KANTON

GEMEINDE

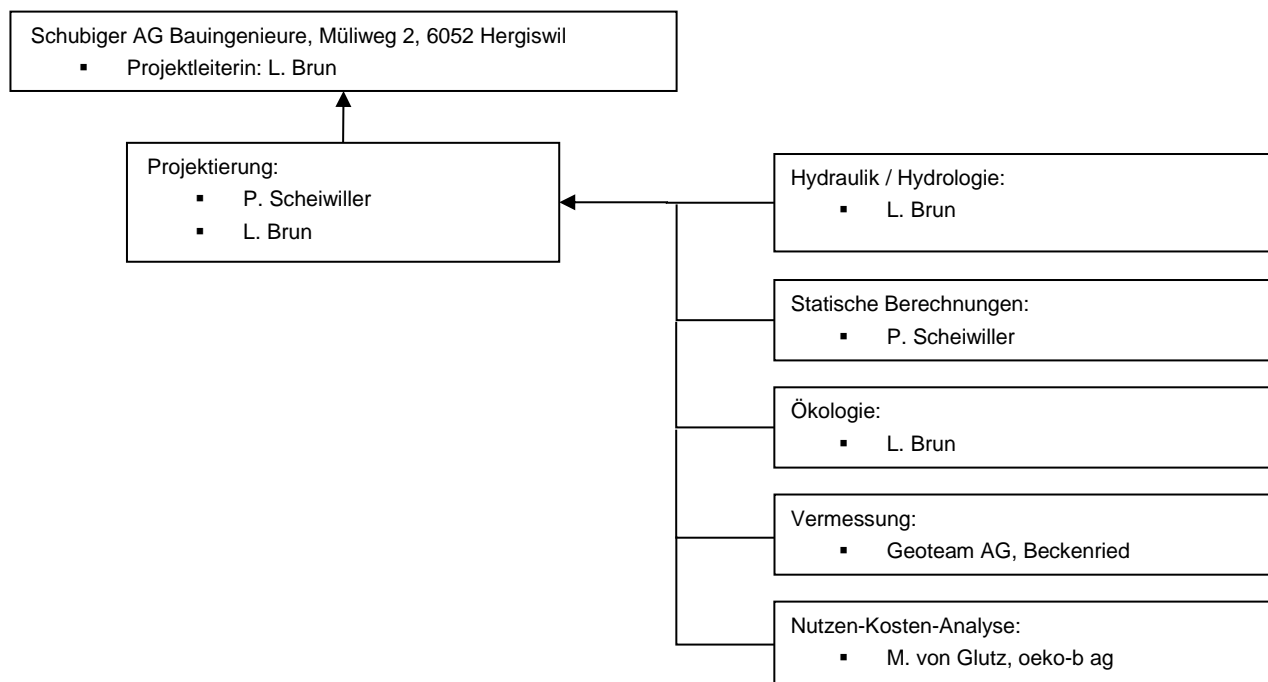
Das Bauamt Ennetbürgen beauftragte die Schubiger AG Bauingenieure, das bestehende Vorprojekt Hochwasserschutz Ennetbürgen zu überarbeiten und zu ergänzen. Wo keine Änderungen bezüglich dem Vorprojekt 2015 auftreten, wird der Bericht des Vorprojekts Kissling + Zbinden AG (2015) ganz übernommen und darauf hingewiesen.

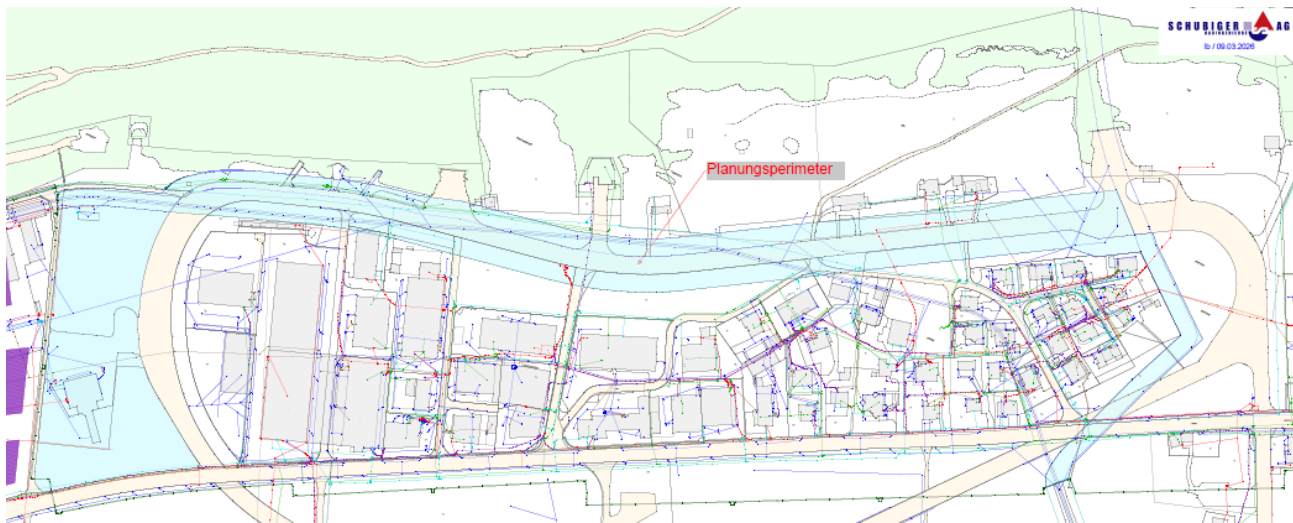
Varianten Linienführung Rotigraben durch / ausserhalb Siedlung Oberboden / Rotigraben

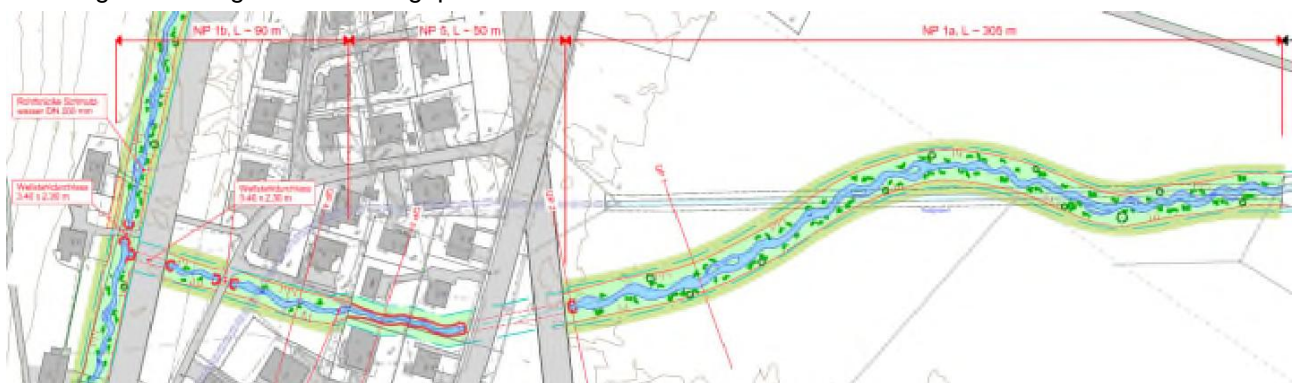
Die Variante Rotigraben ausserhalb Siedlungsgebiet ist aus hydraulischer Sicht grundsätzlich machbar. Folgende Punkte sind gegenüber der ersten Variante zu beachten:

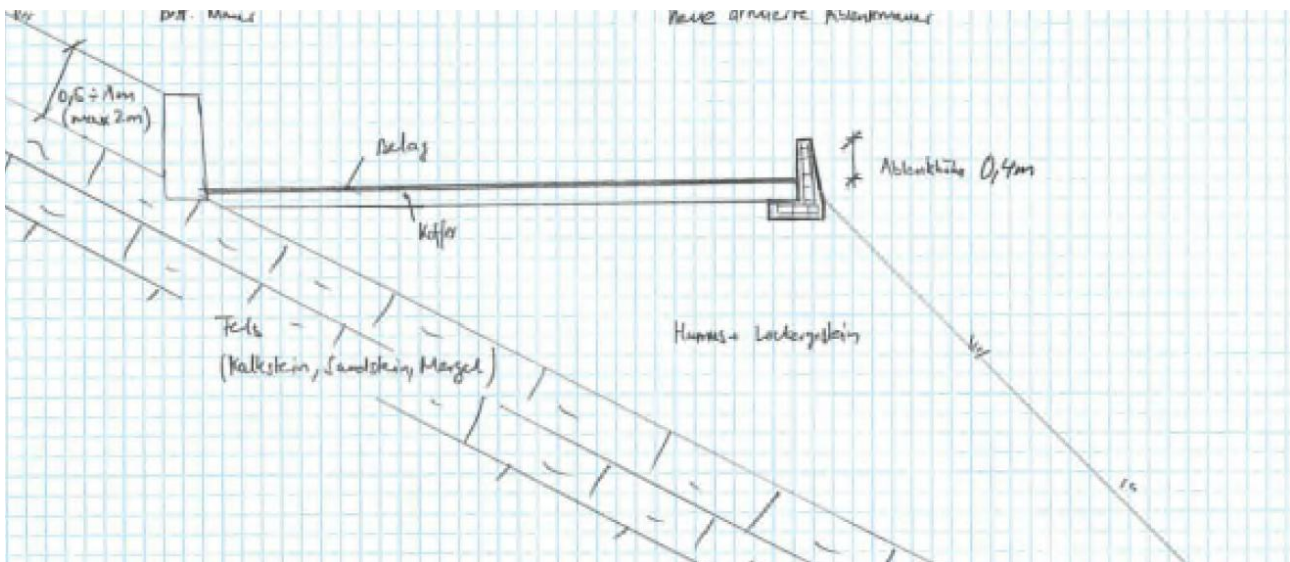
Abbildung 42: Variante Bürgenstockstrasse [6].
